| K4P

835036 – Modificación par de apriete

Valeo Kit 835036 (TOYOTA Avensis (2000>2003), Avensis (2003>2008), Corolla 120 (2001>), Corolla Verso (2004>2009), RAV4 (2000>2005))

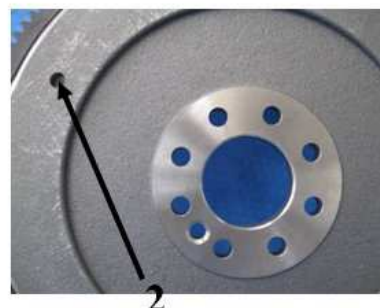
Nuestro departamento de Asistencia Técnica (902 011 799) les informa de una modificación de la hoja técnica incluida en el K4P **835036**. En dicha hoja técnica se indica que el par de apriete es **85 Nm + 90°**. Esta medida ha sido modificada. **El par de apriete correcto es 85 Nm (sin ángulo).**

85 Nm + ~~90°~~
